*Ministero dell' Ambiente  
e della Tutela del Territorio e del Mare*

**OGGETTO: [ID VIP 4621] Schema n. 31 "Tirso". Potenziamento Ramo Sud.  
Valutazione preliminare ai sensi dell'art. 6, c. 9 del D. Lgs. 152/2006.  
Nota Tecnica**

**Oggetto della richiesta di valutazione preliminare**

**Figura 2:** Localizzazione degli interventi con riferimento alla Area ZPS ITB043054 Campidano centrale (Fonte: Allegati alla Lista di controllo)

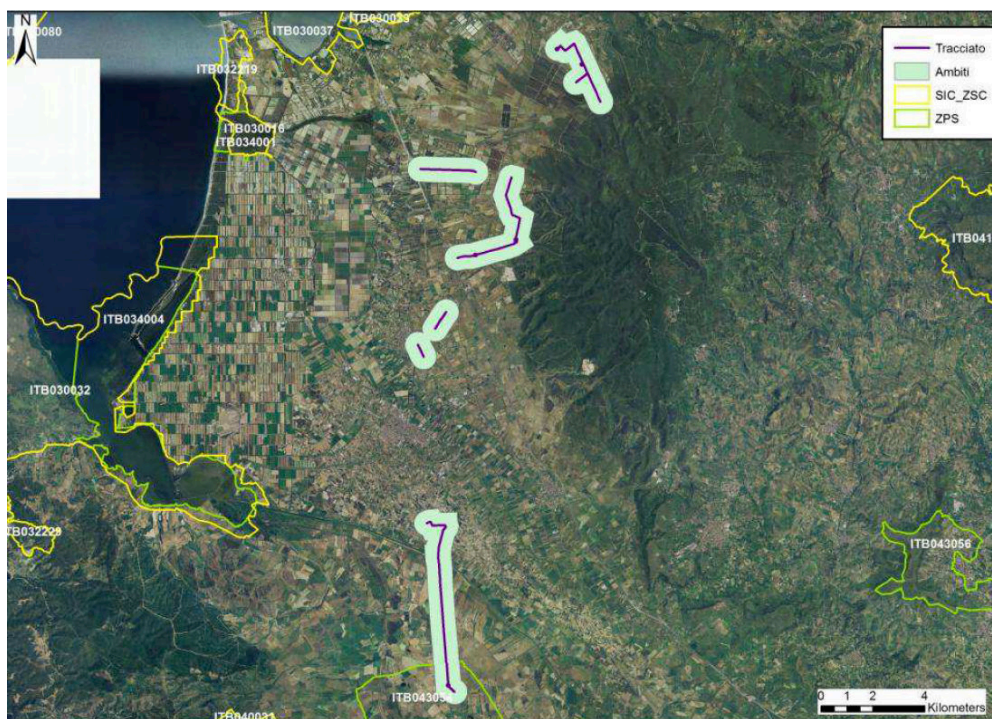
Con riferimento a “Riserve e parchi naturali, zone classificate o protette ai sensi della normativa nazionale (L. 394/1991), zone classificate o protette dalla normativa comunitaria (siti della Rete Natura 2000, direttive 2009/147/CE e 92/43/CEE)” e all’eventuale interferenza dell’intervento proposto con dette aree, nella “Lista di controllo” al punto “8. Aree sensibili e/o vincolate”, il proponente riporta che l’opera ricade, parzialmente, con uno dei rami secondari, all’interno della ZPS ITB043054 “Campidano Centrale”.

Considerato il lungo tempo trascorso, più di 9 anni, dallo svolgimento della Verifica di Assoggettabilità da parte della Regione Sardegna, che, alla data odierna, non risultano realizzati gli interventi previsti in progetto e che parte delle opere proposte, oggetto dell'istanza di valutazione preliminare avanzata, ricadono parzialmente all'interno della ZPS ITB043054 “Campidano Centrale”, si ritiene necessario lo svolgimento di una adeguata valutazione dei potenziali impatti

ambientali significativi e negativi derivanti dalla realizzazione delle opere proposte, attraverso, quantomeno, la procedura di verifica di assoggettabilità a VIA ai sensi dell'art.19, del D.lgs n. 152/2006 e ss.mm.ii.. Detta valutazione dovrà tenere altresì conto del contesto ambientale attualmente esistente rispetto a quello analizzato in sede di verifica di assoggettabilità svolta precedentemente dalla Regione Sardegna.

Si ritiene, quindi, che la Società proponente dovrà provvedere a presentare allo scrivente Ministero l'istanza secondo le modalità indicate dal D.Lgs. n. 152/2006 e ss.mm.ii., corredata della documentazione progettuale e degli atti amministrativi comprensivi della quietanza di avvenuto pagamento degli oneri istruttori di cui all'art.33 del menzionato decreto legislativo.

**Figura 3:** Localizzazione degli interventi con riferimento alle aree sottoposte a vincolo idrogeologico (Fonte: Allegati alla Lista di controllo)

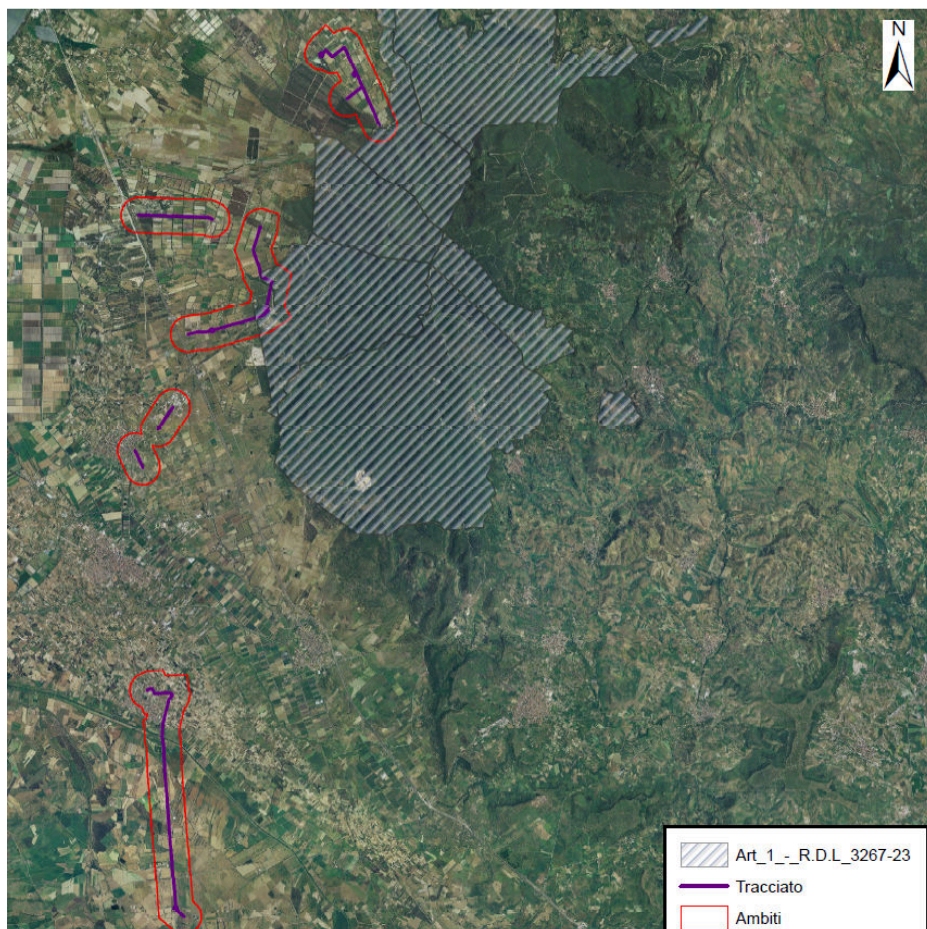
Con riferimento alle “Aree sottoposte a vincolo idrogeologico (R.D. 3267/1923)” e all’eventuale interferenza degli interventi proposti con tali zone, al punto “8. Aree sensibili e/o vincolate” della “Lista di controllo”, il proponente riporta che il tracciato del ramo 3 Is Bangius

Masongiu, ricade in piccola parte all'interno di un'area ex art. 1 del RD 3267/1923 (Art. 1.: “Sono sottoposti a vincolo per scopi idrogeologici i terreni di qualsiasi natura e destinazione che, per effetto di forme di utilizzazione contrastanti con le norme di cui agli articoli 7, 8 e 9 possono con danno pubblico subire denudazioni, perdere la stabilità o turbare il regime delle acque”).
